מתחם "חוצות הגולן" קצרין

הערות והנחיות לביצוע התאמות נגישות

נערך ע"י שלמה ברוך, אדריכל מורשה נגישות מת"ס

06/04/2020

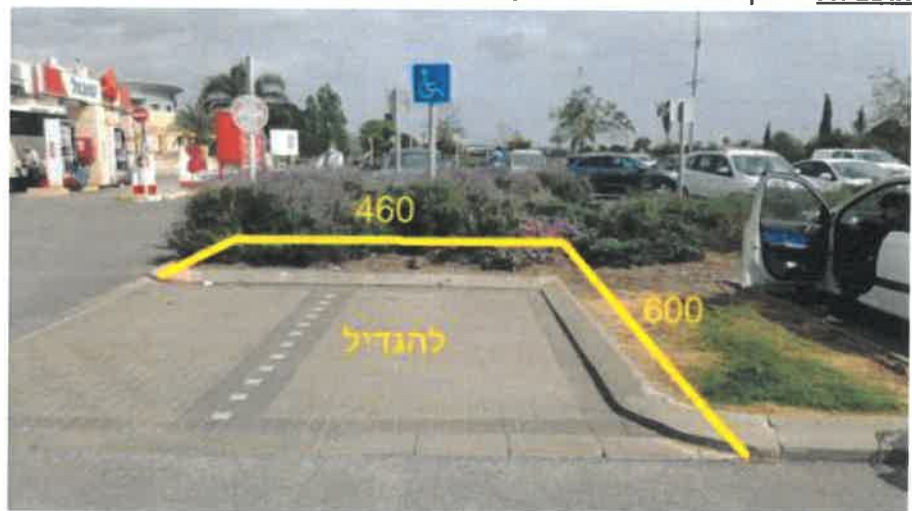
א). אורך החניות אינו תקני

יש להגדיל את אורך החניות ל- 500 ס"מ

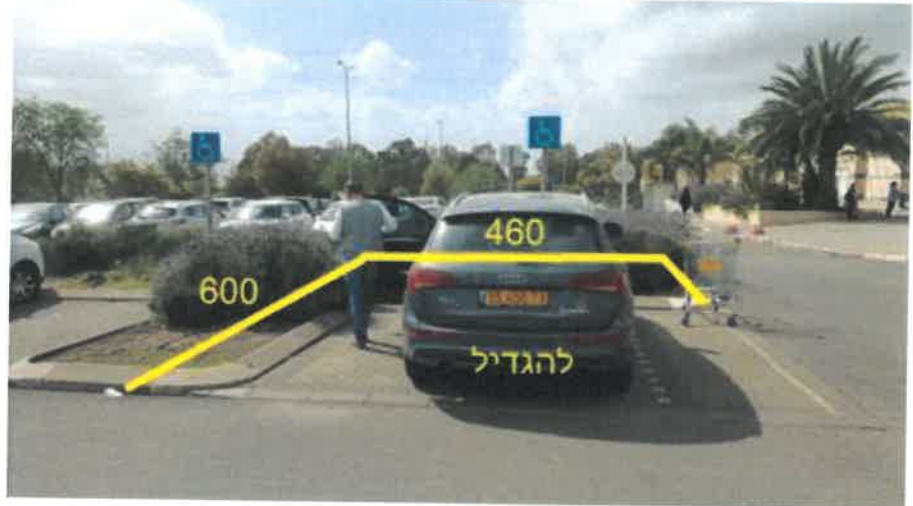
(ב). אורך החניה אינו תקני
יש להגדיל את אורך החניות ל- 500 ס"מ
אופציה: להפוך את החנייה לחנייה עבור רכב נכים גבוה במידות 460/600 ס"מ

(ג). אורך החניה אינו תקני
יש להגדיל את אורך החניות ל- 500 ס"מ
אופציה: להפוך את החנייה לחנייה עבור רכב נכים גבוה במידות 460/600 ס"מ
